## CP30 - BA / HU 別売部品生産中止のお知らせ

扱	A	日付	2008年3月	件名	サ - キットプロテクタ
整理番号	山 - 849		三菱電機(株)福山製作所		CP30-BA/HU 別売部品生産中止のお知らせ

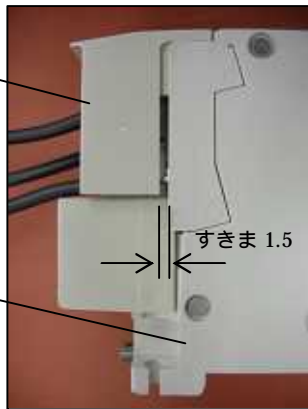
ただし、3項の条件下で新付属端子台用端子カバー(TC-CPA-AL/AX)にて、旧製品本体への対応が可能です。

3 端子カバー、裏面配線用端子の新仕様は、旧製品本体には装着できません。

旧製品本体 + 旧付属端子台用端子カバー	旧製品本体 + 新付属端子台用端子カバー
<p>旧付属端子台用端子カバー TC-CP-AL/AX TC-CP-AL/AX-CL</p>  <p>旧製品本体</p>	<p>新付属端子台用端子カバー TC-CPA-AL/AX</p>  <p>旧製品本体</p> <p>すきま 1.5</p>
<p>旧製品本体に新付属端子台用端子カバー(TC-CPA-AL/AX)を装着した場合、左側面においてすきま(1.5mm)がでますが、この状態においてもフィンガードの保護は満たしており、使用上問題ありません。</p>
